OGGETTO: Osservazioni al progetto per l'installazione di un nuovo impianto per la produzione di energia da fonte eolica, denominato "Bruncu 'e Niada" costituito da 14 aerogeneratori di potenza unitaria pari a 6,6 MW, per una potenza complessiva pari a 92,4 MW, da localizzarsi nel territorio comunale di Ballao, e dalle relative opere di connessioni per il collegamento alla RTN attraverso la stazione elettrica da realizzare nel Comune di Armungia (SU). **Codice procedura (ID_VIP/ID_MATTM): 5762**

Proponente: Econergy Project 2 S.r.l.

ATTO DI OSSERVAZIONI

Immagine tratta dagli elaborati progettuali

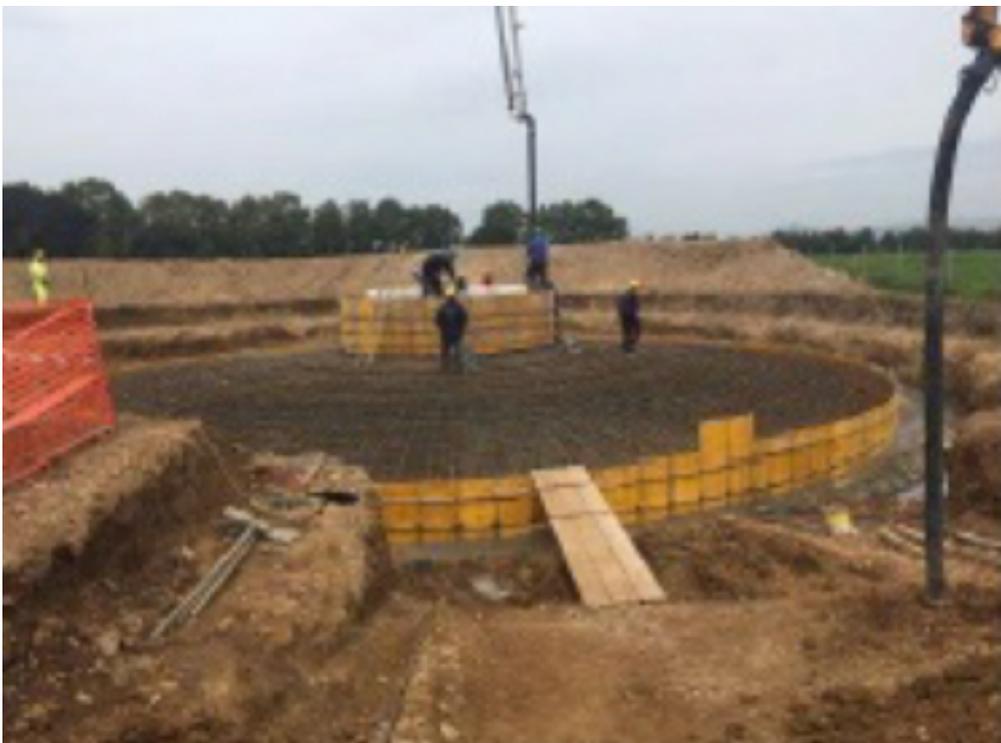
Occorre inoltre evidenziare la eventualità, sottaciuta nella Relazione generale, che in fase esecutiva a seguito di approfondimenti geologici possa emergere la necessità di dover prevedere plinti di fondazione su pali in luogo di quelli diretti.

Si riporta di seguito quella che potrebbe essere la presumibile palificazione per plinto:

- numero massimo di pali per plinto: n 14
- diametro massimo di palo: 1,5 mt
- lunghezza massima del palo: mt 30
